改善箇所説明図 ②

走行テンションアーム

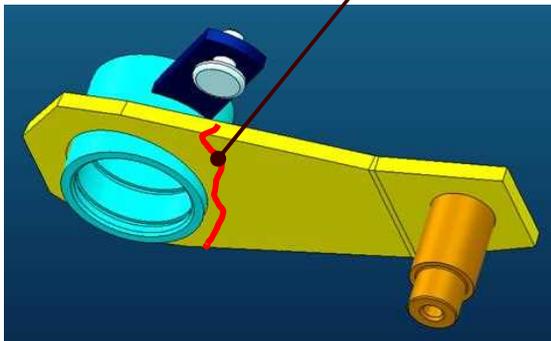
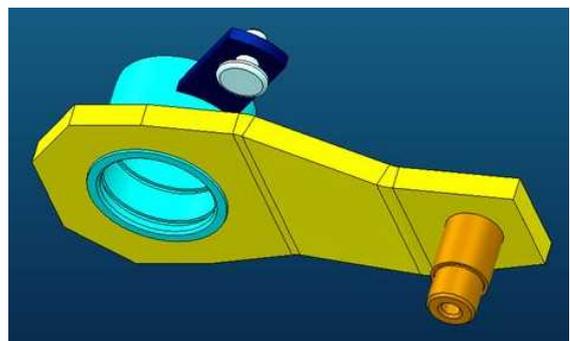
破損箇所

不具合発生箇所

動力伝達装置において、走行テンションアームの設計が不適切なため、エンジンの高回転時の荷重変動に対して強度が不足している。そのため、溶接部に応力が集中して亀裂が生じ、そのままの状態で使用を続けると、亀裂が進行して折損し、動力が伝達できなくなり、最悪の場合、走行不能となるおそれがある。

板厚変更 (t6⇒t9)

全車両、走行テンションアームを改善品に交換する。
